ADCON RF TECHNOLOGY

SML2400IP

Polyester Sticker M2400SMLIP (64 X 25)

DRAWN:	M. Coenen	SIZE: A4	Project Nr.: 245	DWG NO:	REV: V2
DATE:	13-11-2001	SCALE:	Sizes in: mm.	SHEET:	1 OF 1

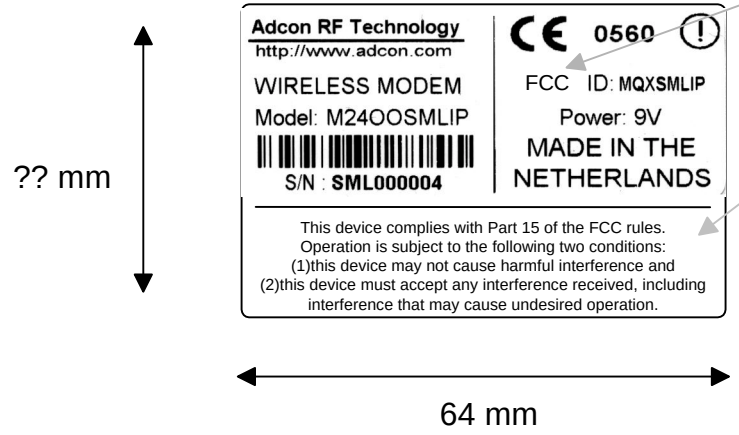
Zwarte omlijning is voor het aangeven van de buitenmaat, moet niet geprint worden.

FCC logo is veranderd in de volgende tekst:
FCC ID

Letter type tekst: grootte als "www.adcon.com".
De grootte in deze tekening is nu 6pt,
Lettertype: Arial

De hoogte van de sticker is nog niet ingevuld.
Dit is afhankelijk van de extra tekst.
